Schema hydraulique
RT1 2013 modifée en 2014

N° plan : RT1-AUD-L34-017138_0B

RT1	AUD

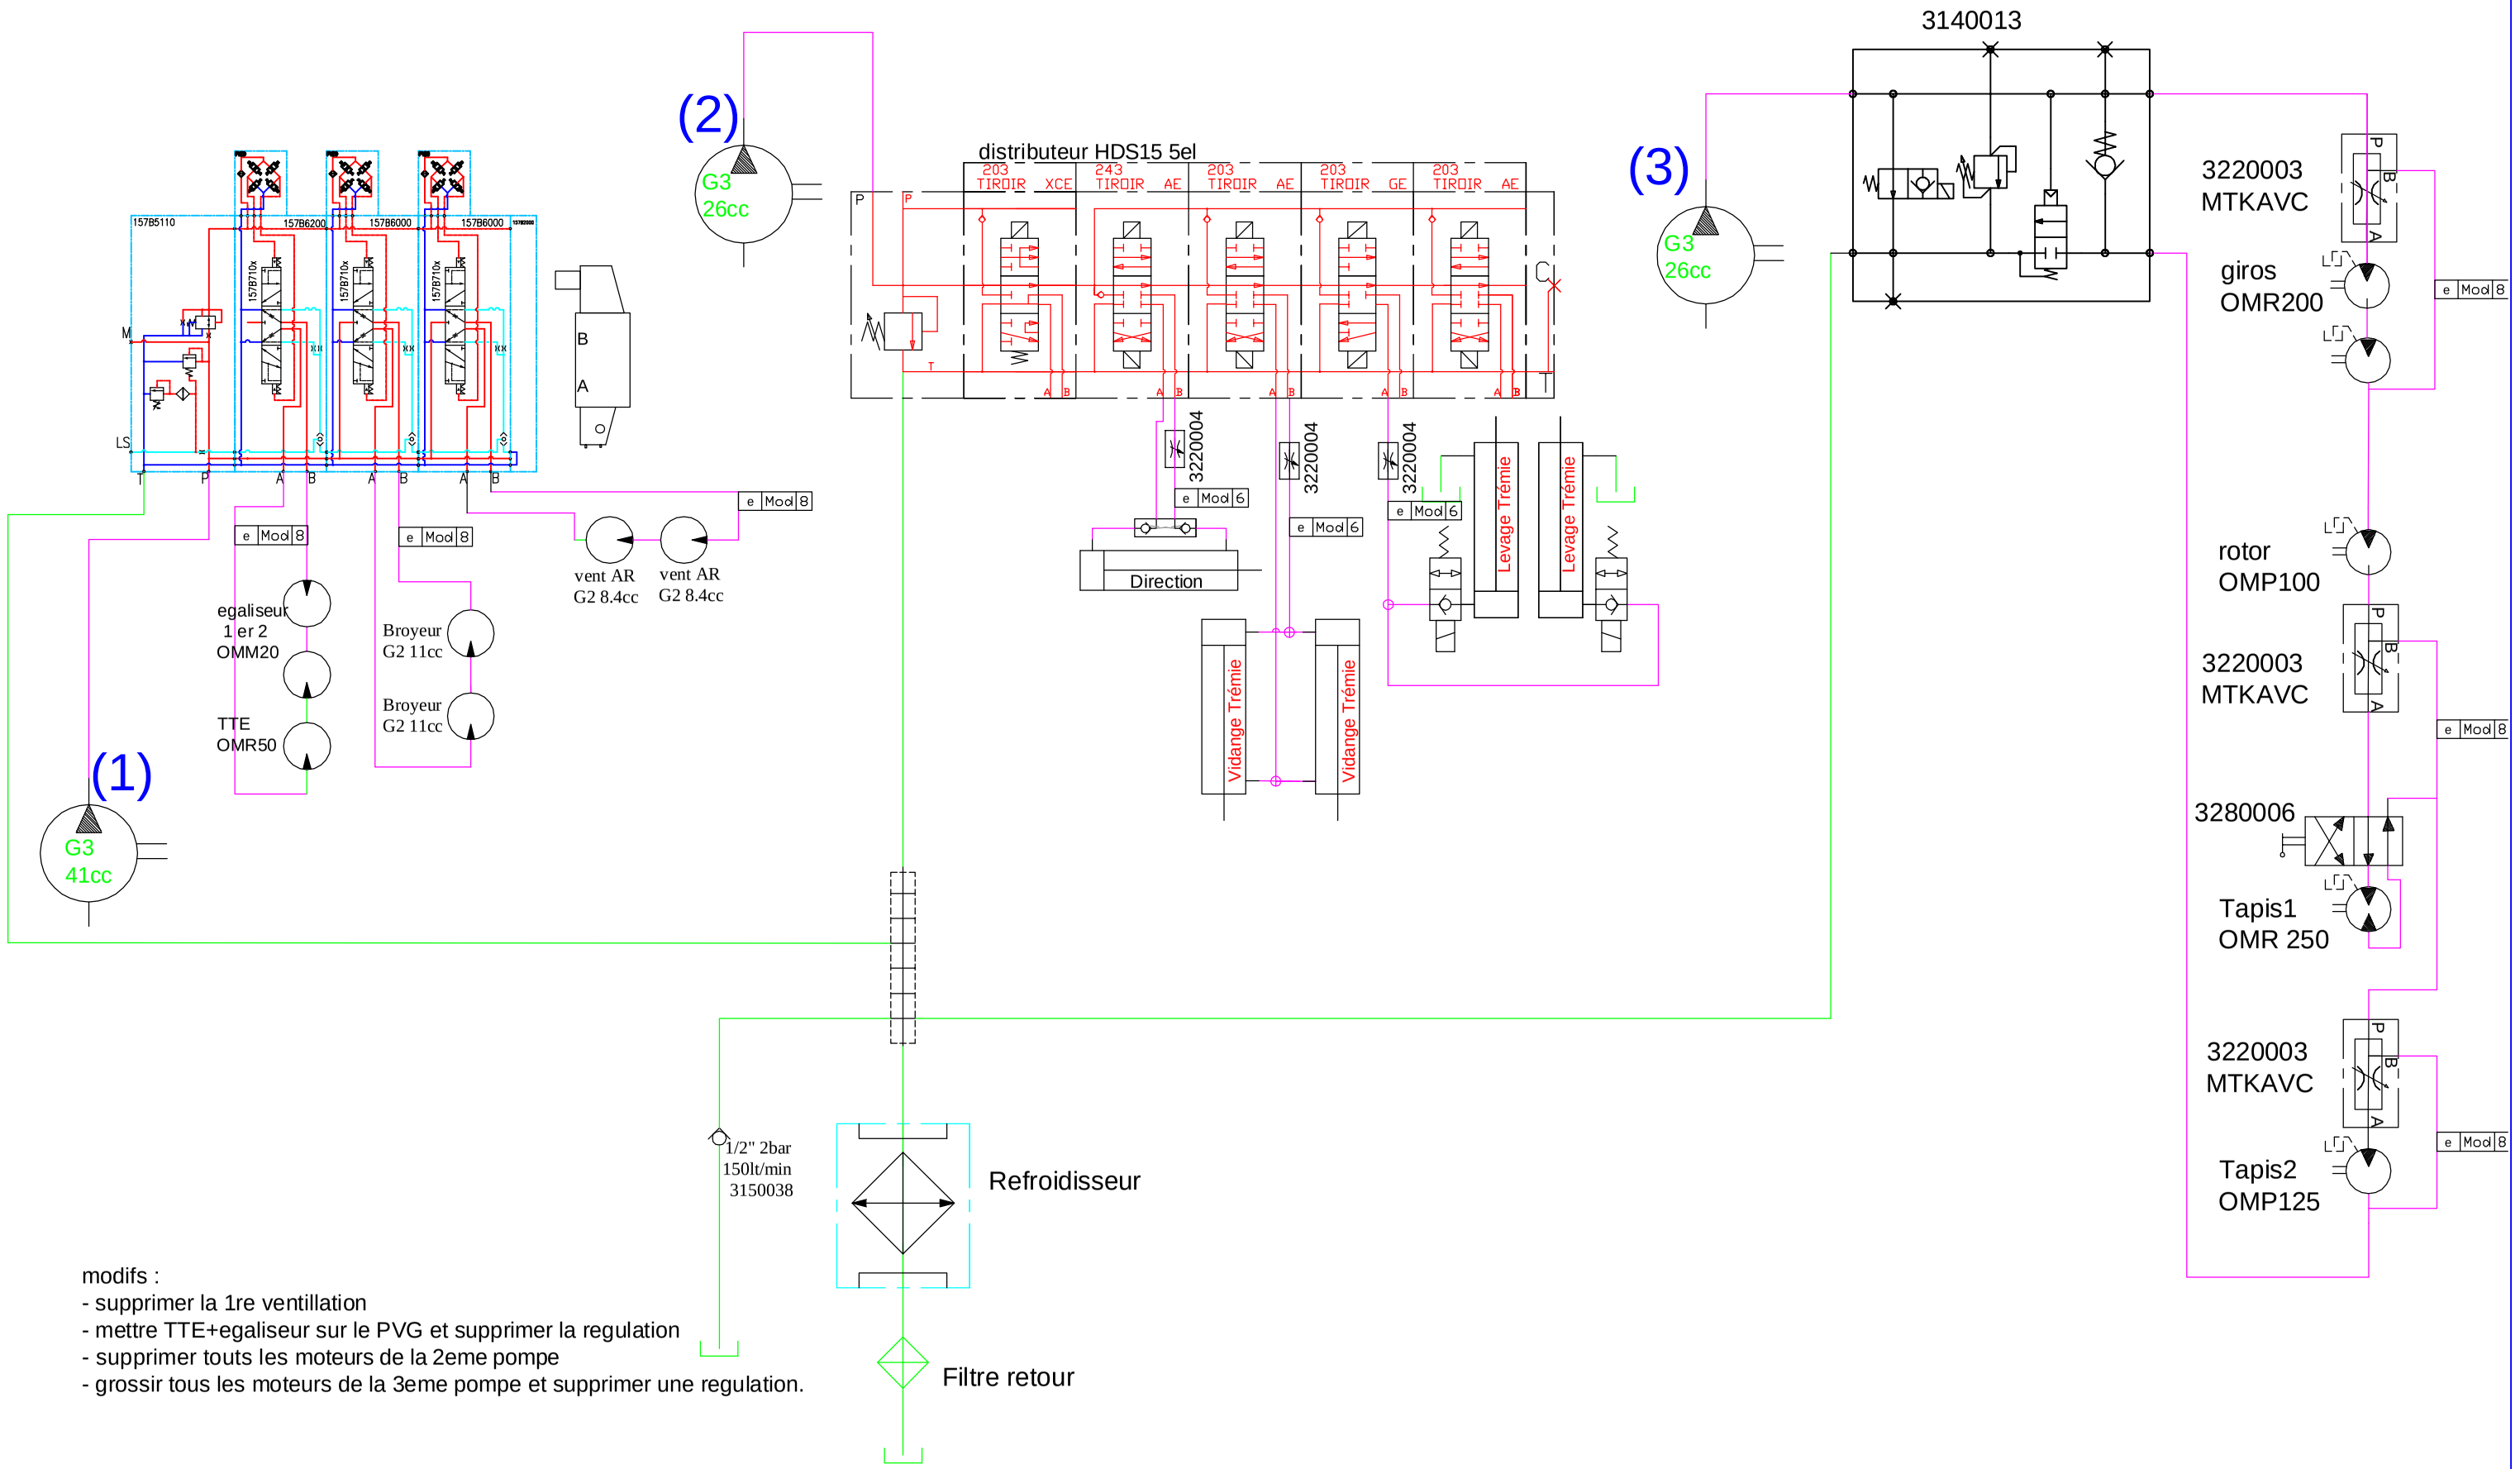
modifs :
- supprimer la 1re ventillation
- mettre TTE+egaliseur sur le PVG et supprimer la regulation
- supprimer touts les moteurs de la 2eme pompe
- grossir tous les moteurs de la 3eme pompe et supprimer une regulation.
